Cadre d'attribution des fréquences de la bande 3,8 – 4,2 GHz en métropole

2 juillet 2025

La GSOA remercie l'Arcep pour la mise en consultation publique du cadre réglementaire d'attribution de fréquences dans la bande 3,8-4,2 GHz aux systèmes mobiles à large bande de faible et moyenne puissance en France métropolitaine. Cette consultation publique se compose de deux documents : un projet de décision fixant les conditions techniques d'utilisation des fréquences et un projet de modalités d'attribution des fréquences de la bande 3,8-4,2 GHz pour les réseaux mobiles à très haut débit pour des besoins professionnels, à la suite des précédentes consultations sur ce sujet, auxquelles la GSOA a contribué.¹

Figure 1 : limites de champs – valeurs maximales

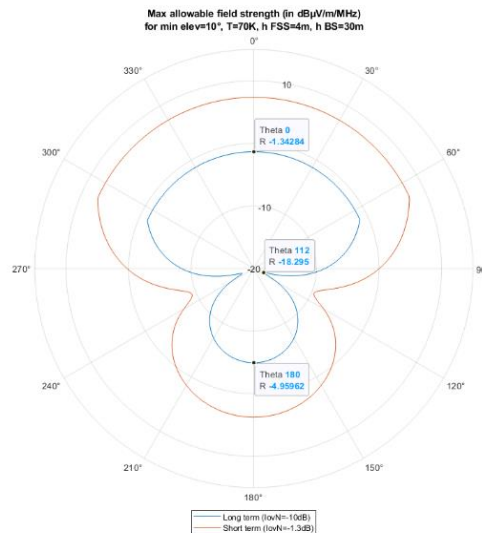
Dans ce contexte, la GSOA souhaite demander des éclaircissements sur la méthodologie utilisée par l'Arcep pour obtenir le contour de limite de champ tel que présenté dans la figure 1 de l'annexe 3. En utilisant les hypothèses décrites dans les figures ci-dessous et conformément aux travaux de la CEPT, la GSOA n'a pas pu reproduire les mêmes résultats, obtenant des valeurs beaucoup plus faibles (environ 20 dB $\mu\text{V}/\text{m}$ de moins pour le cas à long terme) :
